**Campaña Nº 110: TORNILLO SUJECCIÓN BRIDA INFERIOR SUSPENSION DELANTERA
EC REPLICA (Nambotin - Cervantes) 2011**

Situación Tornillo brida inferior

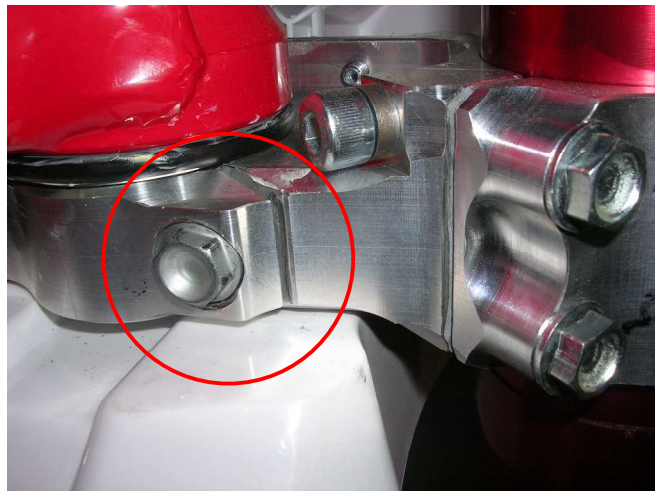
Se ha detectado un error de montaje en los modelos EC REPLICA 2011 (Nambotin y Cervantes).

El problema concierne al tornillo de sujeción del casquillo inferior avance de la brida inferior de la suspensión delantera.

Dicho tornillo presenta una rosca insuficiente para la tensión soportada por el mismo. Esta falta de rosca puede hacer saltar el tornillo de sujeción del casquillo inferior avance, causando una rotura parcial o total de la brida inferior de suspensión delantera.

La solución adoptada es la sustitución del tornillo inicial por otro con las características siguientes:

ALLEN 8x35 (resistencia 12,9) rosca completa

En caso de no disponer de un tornillo de estas características, se podrá también utilizar el siguiente tornillo:

ALLEN 8x40 (resistencia 12,9) rosca completa + arandela GLOBER 8x14x2 (DIN 127)

El par de apriete de este tornillo debe ser realizado a 3,0 kg. (30 ±2 Nm)
